***Messa in produzione del Pozzo Pergola 1, realizzazione  
dell'Area Innesto 3 e posa delle condotte interrato di  
collegamento***

**RISPOSTA ALLA RICHIESTA DI  
INTEGRAZIONI DEL MASE**

**Comune di Marsico Nuovo (PZ)  
Regione Basilicata**

**RISPOSTA ALLA  
 RICHIESTA DI INTEGRAZIONI DEL MASE  
 (REDATTA IN COLLABORAZIONE CON ISPRA)  
 Del 01/06/2023**

Figura 3.2: Figura 5.54: Ubicazione punti di monitoraggio delle acque sotterranee

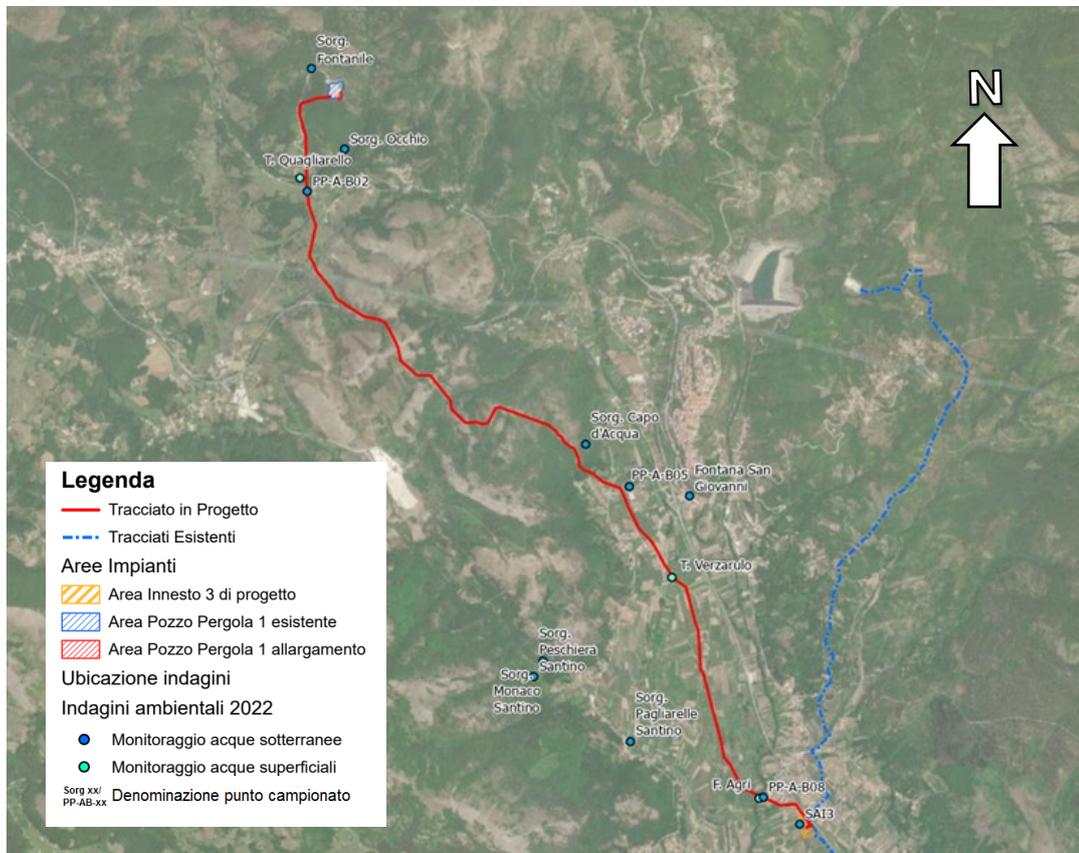
*Con riferimento alla “Studio di Impatto Ambientale” e alla “Relazione Tecnica Illustrativa di Progetto”, si rappresenta che diverse figure riportate nel corpo testo risultano di difficile lettura a causa dell’assenza di specifiche legende e segni convenzionali (es. Figg. 5.53, 5.54, 5.68, 5.87, 5.90, 5.109, 5.110, etc.). Per maggiore chiarezza e per facilitare la lettura/analisi, si ritiene opportuno integrare le figure della documentazione presentata, con legende e i segni convenzionali, ove mancanti, come fatto peraltro negli allegati di riferimento.*

Le Figure riportate nel corpo del testo dello “Studio di impatto Ambientale” e della “Relazione Tecnica Illustrativa di Progetto” – 078598BGLBQ3505 sono state verificate e integrate al fine di facilitarne la lettura.

Di seguito si riportano le figure integrate con legende e segni convenzionali, ove mancanti, a supporto delle descrizioni e dei dati interpretativi spesso contenuti nel testo del paragrafo nel quale sono inserite.
